Заключение по проекту дома «Берта Ромарио»

Технический аудит проектной документации ООО «Строй Хауз» (АПР, КЖ0, КД1–КД5, сентябрь 2026) с учётом разработанных разделов 291-ОВК, ОВ, ВК, ЭОМ, СС, МЗ.ПС, ТТР. Подготовлено с помощью Claude (ИИ) для заказчика; дата — октябрь 2026.

Рис. 3. КЖ0, план закладных: выпуски канализации К1–К3, ввод воды, кабель 10×Ø50, ввод «ТТ» Ø315 — назначение уточнить; выпусков заземления нет (замечания 1, 2).

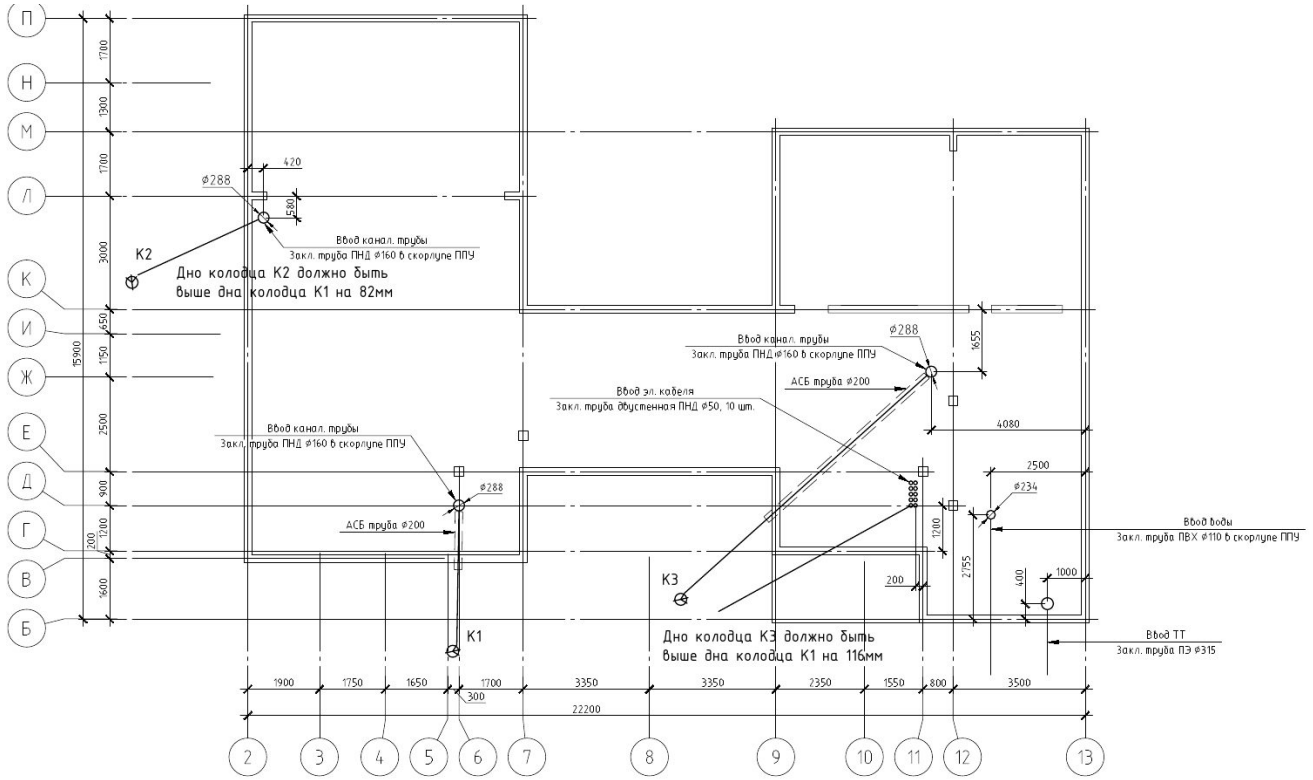
№	Когда исправить	Важн.	Раздел	Замечание	Что сделать
1	До бетонирования плиты	Высокая	КЖ0	Нет выпусков заземления из плиты. Арматура плиты — лучший естественный заземлитель, после бетонирования к ней не подключиться.	Сварить выпуски полосы 40×4 от арматуры плиты: 2 шт. в котельную (к ГЗШ) и 4 шт. наружу по углам (к контуру и токоотводам). См. 291-МЗ.ПС.
2	До бетонирования плиты	Высокая	КЖ0 / ВК	Закладные под вводы и выпуски есть и совпадают с проектом ВК (3 выпуска Ø160, ввод воды Ø110, кабель 10×Ø50). Не определено назначение закладной «Ввод ТТ ПЭ Ø315».	Подтвердить назначение ввода ТТ (теплотрасса/баня?). Если не нужен — заменить на резервную гильзу Ø110 у котельной (связь, полив, кабель наружных блоков).

1. До бетонирования плиты: добавить выпуски заземления из арматуры (6 шт.), подтвердить назначение ввода «ТТ» Ø315.

Рис. 6. АПР, план чердака: люки 600×600 мм — оборудование вентиляции не пройдёт (замечание 9).

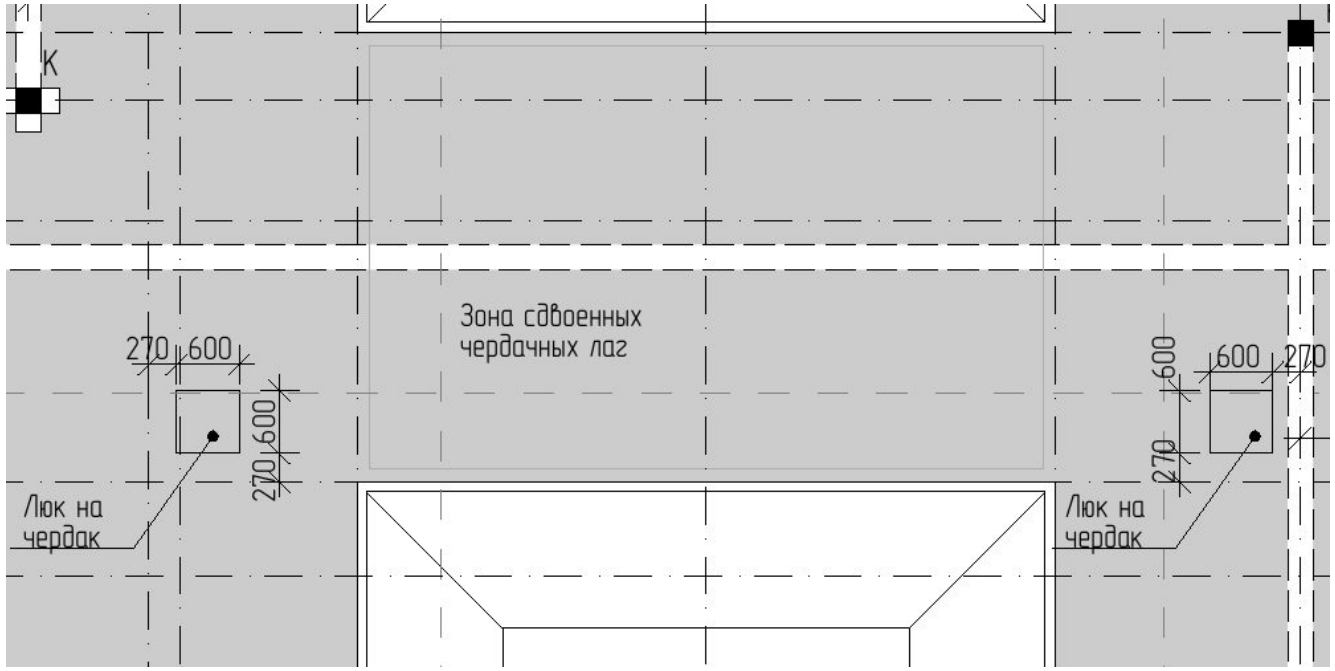
9	До изготовления перекрытий	Средняя	АР / КД4	Люк на чердак 600×600 мм — через него не затащить приточно-вытяжную установку (≈ 1,4×0,9×0,5 м) и приточку П2; на чердаке нет ходовых мостиков и освещения.	Сделать люк ≥ 800×1200 мм (утеплённый, с лестницей) или поднять оборудование до закрытия кровли. Предусмотреть мостики к ПВУ, освещение и розетку на чердаке.
10	До каркасных перегородок	Средняя	АР	Котельная 11,2 м² тесная для пеллетного котла, буфера 1000 л, бойлера 300 л, электрокотла, будущего газового котла и водомерного узла. Склада пеллет нет.	Расширить котельную за счёт гардеробной 3 на 0,6–1,0 м или вынести буфер; предусмотреть пристройку/контейнер под пеллеты 2–3 т у восточной стены со шнеком.
11	До отделки котельной	Высокая	АР / ОВ	Твёрдотопливный котёл в деревянном доме: в АР не показаны огнезащита котельной, дверь EI 30 и наружный дымоход.	Негорючая облицовка стен и потолка, дверь EI 30, дымоход-сэндвич по фасаду, датчик CO (см. 291-ОВ, лист 6).

5. Увеличить люк на чердак до ≥ 800×1200 мм.

Рис. 7. АПР, 2 этаж: вентиляционные короба малого сечения, проёмов в перекрытии под них в КД4 нет (замечания 8, 12).

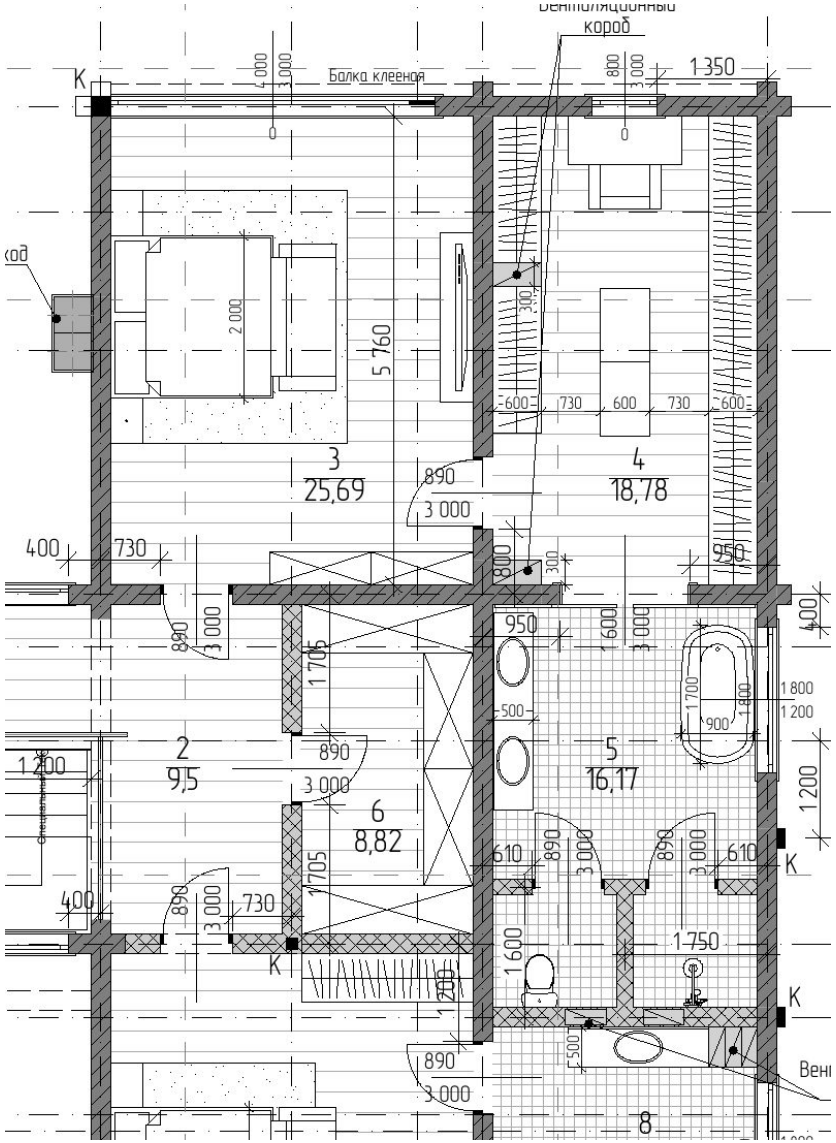
12	До каркасных перегородок	Средняя	АР / ОВК	Вентиляционные короба на планах АР малого сечения и не увязаны с перекрытием.	Принять размеры коробов по 291-ОВК (лист 15); короба — в каркасных перегородках, не в брусе.

4. Дополнить КД4 проёмами под вентиляционные короба и стояки с обрамлением балок.
